**Avis de la Mission Régionale d'Autorité environnementale  
Nouvelle-Aquitaine sur  
le projet de parc éolien de Marcillac-Lanville (16)**

n°MRAe 2023APNA42

dossier P-2023-13812

**Localisation du projet :** Commune de Marcillac-Lanville (16)  
**Maître(s) d'ouvrage(s) :** Société ABO WIND  
**Avis émis à la demande de l'Autorité décisionnaire :** Préfète de la Charente  
**En date du :** 2 février 2023  
**Dans le cadre de la procédure d'autorisation :** Autorisation environnementale  
L'Agence régionale de santé et la préfète de département au titre de ses attributions dans le domaine de l'environnement ayant été consultés.

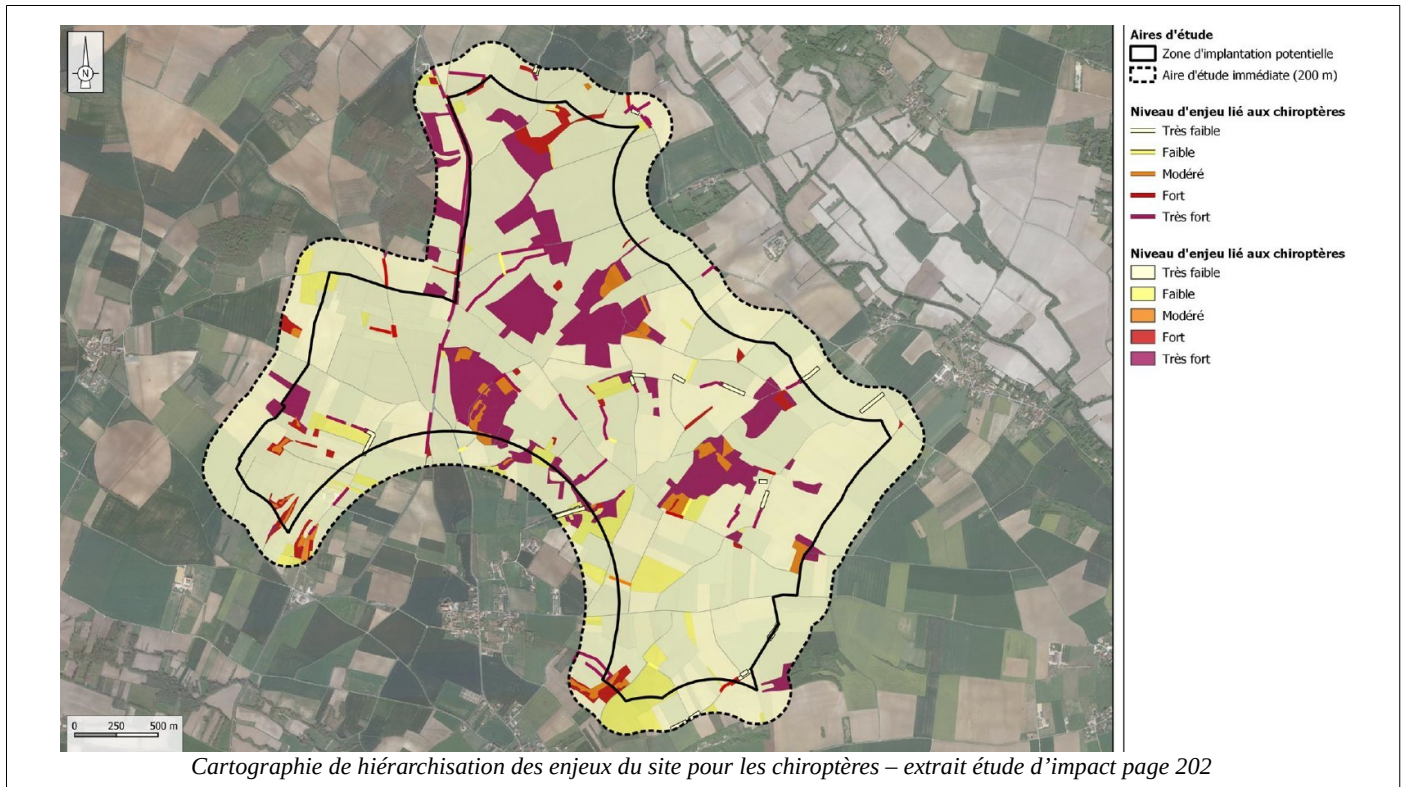
La MRAe relève la présence de deux habitats naturels, potentiellement d'intérêt communautaire selon leurs caractéristiques plus fines : *Prairies de fauche de basse altitude* et *Pelouses calcaires sub-atlantiques semi arides*. **Des précisions sur les statuts de ces habitats sont attendues. Par ailleurs la MRAe relève que tous les milieux de la ZIP sont potentiellement des zones humides.**

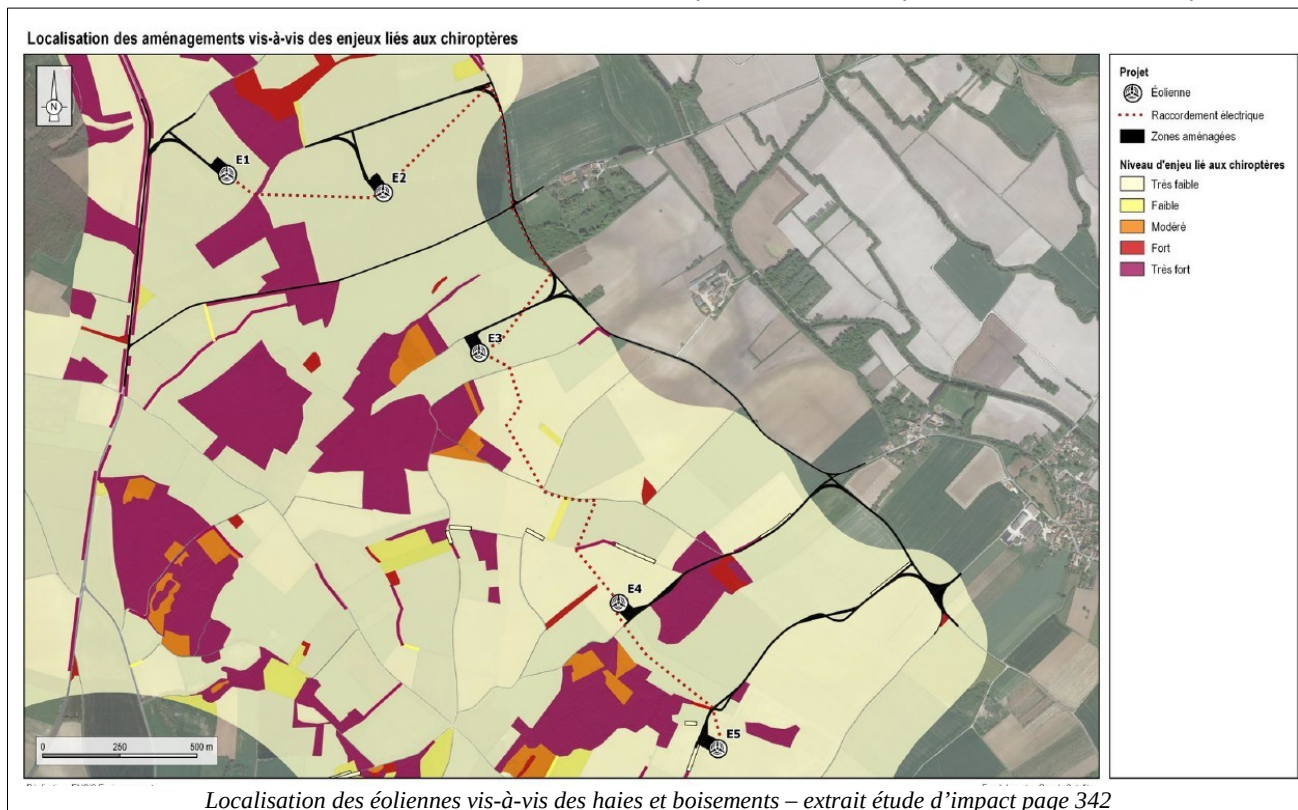
**La MRAe recommande de justifier le plan de bridage retenu (période, heures, vitesses de vent et**

températures) au regard des éléments de connaissance disponibles<sup>4</sup> compte tenu de la sensibilité forte du secteur d'étude pour les chiroptères. La MRAe recommande également que ces modalités de bridage fassent l'objet d'un appui et d'un suivi de mise en œuvre par un naturaliste spécialisé, en lien avec l'exploitation des données issues du dispositif réglementaire de suivi d'activité et des mortalités mentionné plus loin dans l'avis.
